Tus renders, dentro del brochure.

Se recuperan las 27 páginas, la paleta original y todas las imágenes de departamentos.

Resultado de esta revisión

102 • Cocina alineada con la planta

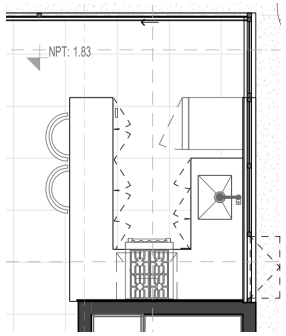
La parrilla pasa del tramo lateral al retorno inferior de la cocina. El fregadero queda en el tramo derecho y el refrigerador en su extremo superior. La representación del equipo se ajusta al símbolo de seis quemadores del plano; la especificación comercial sigue pendiente.

202 y 302 • La misma corrección

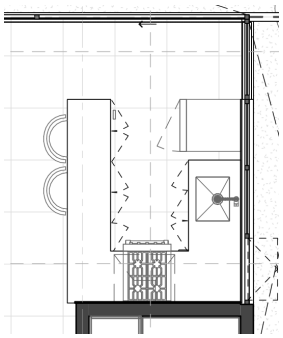
La parrilla se ubica en el retorno inferior. El fregadero se representa en el costado derecho y el refrigerador arriba de éste, como en la planta. La imagen base es compartida por 202 y 302; la corrección se incorpora en ambas fichas y en la galería.
